Besvarelse vedrørende opfølgende spørgsmål om flere p-pladser på Marstalsgade

Morten Melchior har som opfølgning på Teknik- og Miljøudvalgets behandling af indstillingen "Parkeringsmulighed i Marstalsgade, Østerbro på mødet den 25. august 2025 bedt forvaltningen om at vurdere, hvorvidt omlægning af parkeringspladserne på Marstalsgade 1-7 og 2-8 fra længdeparkering til skråparkering kan tilvejebringe yderligere parkeringspladser på vejen.

BILAG 1

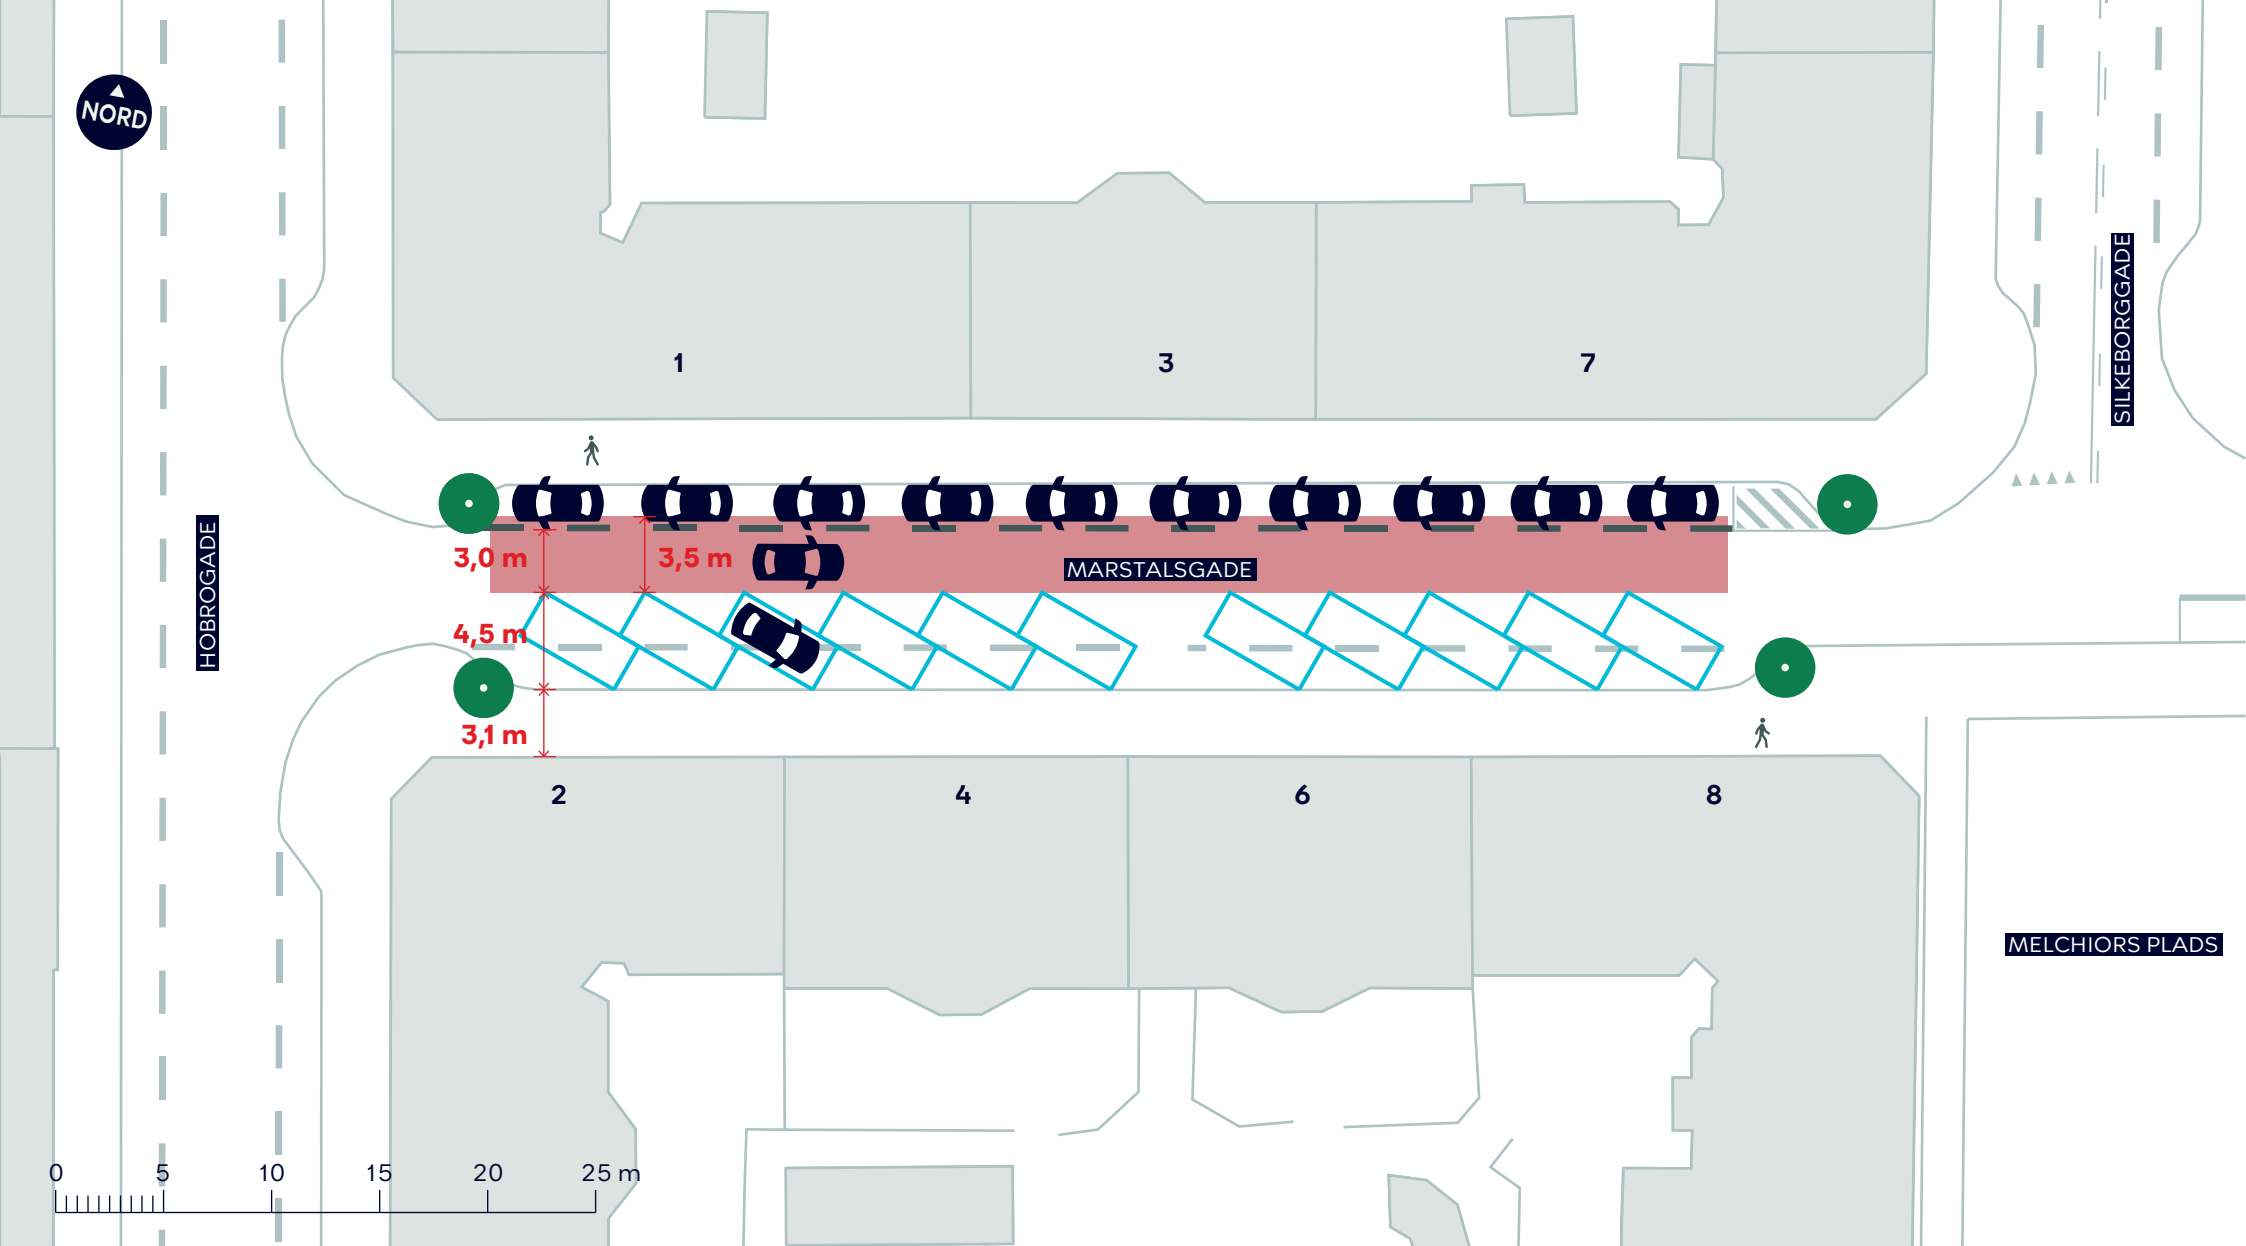
Tegningen i bilag 1 viser, at der ikke er plads nok til at etablere skråparkering på Marstalsgade 2-8 og længdeparkering på Marstalsgade 1-7. Det skyldes, at manøvrearealet ved den skitserede løsning kun er 3,0 m og kravet i de vejledende vejregler er 3,5 m. Derudover skal kørebanebredden være mindst 5 m til dobbeltrettet trafik.

Endelig er kørebanen også for smal til ensrettet trafik, som skal være mindst 4 m, hvis der skal kunne køre cykler i begge retninger, eller mindst 3,5 m uden cykling imod kørselsretningen. En kørebane på under 3,5 meter kan gøre det vanskeligt for større køretøjer, såsom brandbiler og renovationskøretøjer, at komme frem. Det kan også medføre fremkommelighedsproblemer for både små og store køretøjer, hvis et køretøj, der er større end parkeringsbåsene, parkeres med en del af køretøjet udenfor parkeringsbåsene, og derved tager plads på en del af kørebanen.
